NOM DU PROJET «14142»

CLASSEMENT 3^e rang / 3^e prix / CHF 18'000

CRITIQUE

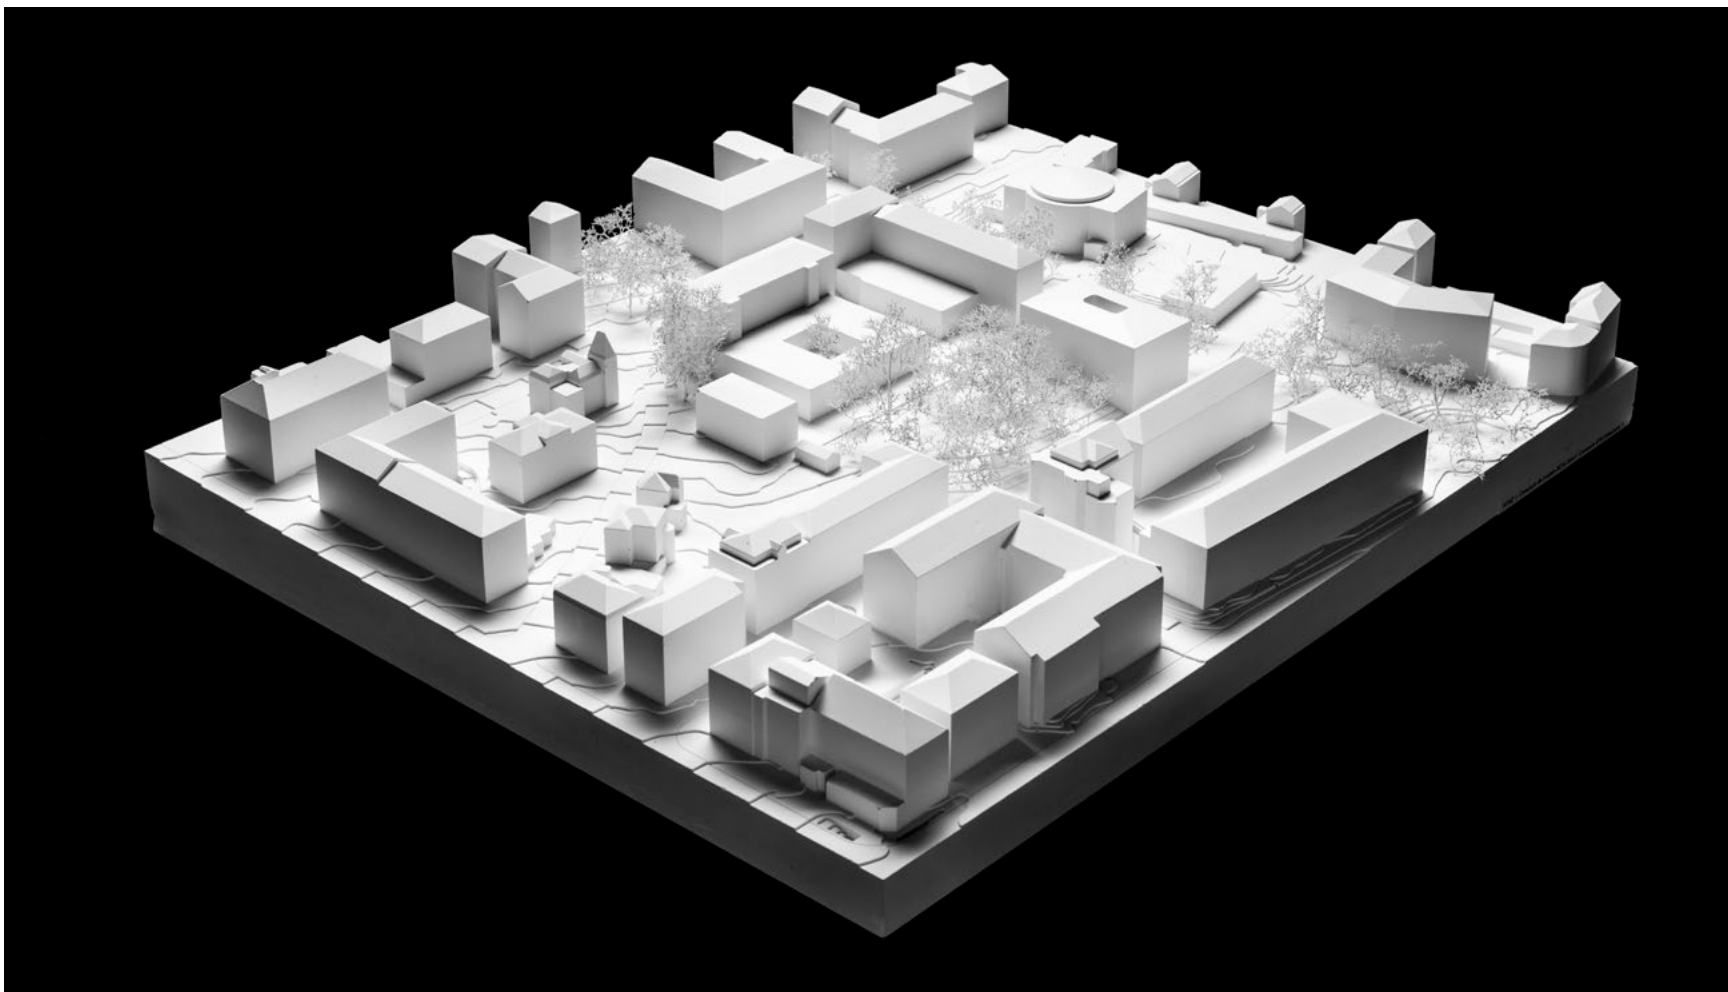
Le projet s'implante dans la continuité du front bâti de la rue des Mayennets, renforçant ainsi le futur axe piétonnier connectant la Vieille Ville aux Ronquoz 21. Situé à l'angle de la rue des Mayennets et du Chanoine-Berchtold, son implantation donne ainsi un caractère privatif au parc.

L'espace du parc est contenu par le bâti alentour et délimité à l'ouest par l'axe nord-sud, reliant la rue du Chanoine-Berchtold et la place des Cèdres. L'implantation des accès aux parkings souterrains et la construction d'un couvert à vélos le long de cet axe, condamne la perméabilité du parc en direction de l'ouest, partie intégrante du périmètre en lien avec la rue des Creusets. L'implantation du bâtiment sur l'alignement de l'avenue des Mayennets ne permet pas non plus d'établir une relation avec l'esplanade du Sacré-Cœur à l'est. Le parc est dessiné comme un petit îlot indépendant, structuré par des cheminements orthogonaux, eux-mêmes contenus par les murets et bordures entourant les surfaces végétalisées. Les espaces de déambulations sont ainsi privilégiés au détriment d'espaces de repos plus libres.

Le bâtiment présente une composition simple et rationnelle, s'inspirant fortement du bâtiment historique de la BCVs. Les 5 niveaux hors de terre du nouveau volume s'articulent autour d'un grand noyau central composé de deux cages d'escalier et ascenseurs ainsi que des services. Un patio percé au cœur du noyau articule un balcon sur un niveau puis une coursive vitrée sur trois niveaux permettant de distribuer l'ensemble du plan. Le rez-de-chaussée et le 1^{er} étage sont occupés par la succursale région Valais Centrale ainsi que la cafétéria. L'étage 2 et 3 accueillent des surfaces administratives et le dernier niveau les grandes salles de réception. Ces grandes salles de forme tubulaire peinent à convaincre le jury. Une liaison au sous-sol avec le bâtiment existant assure une relation fonctionnelle (collaborateurs, livraisons et convois de fonds) entre les deux entités. Les possibilités typologiques d'un côté comme de l'autre de la zone centrale porteuse sont relativement limitées en raison de la symétrie du plan.

L'expression architecturale du nouveau bâtiment de la BCVs dialogue avec la rigueur du bâtiment historique. Le béton préfabriqué en façade et le choix de teinte des fenêtres lui donnent un caractère institutionnel fort. La mise en place d'éléments de contrecœur horizontaux courbés dentelés participent à la nouvelle identité de cette construction.

Le parking souterrain implanté sous la partie nord du parc contre le bâtiment existant et au sud de « l'Aquarium » se développe sur 2 niveaux. La position des entrées/sorties de ce parking à l'ouest du parc sur la tranchée piétonne péjore la situation actuelle et ne convainc pas le jury.

Le bâtiment principal accueille le programme des divisions prestations marchés, services, finance et crédit ainsi que les communs. L'ancien hall d'entrée est transformé en hall d'accueil du personnel, desservant les programmes de formation et grandes salles de conférences. Ce nouveau hall profite d'un petit patio végétal qui trouve sa place à l'ancien emplacement des guichets. Les escaliers monumentaux du rez-supérieur sont supprimés, ce qui pose quelques questions quant au maintien de la substance architecturale de ce bâtiment classé. Le rez-de-chaussée inférieur s'organise autour du patio central qui est réouvert.
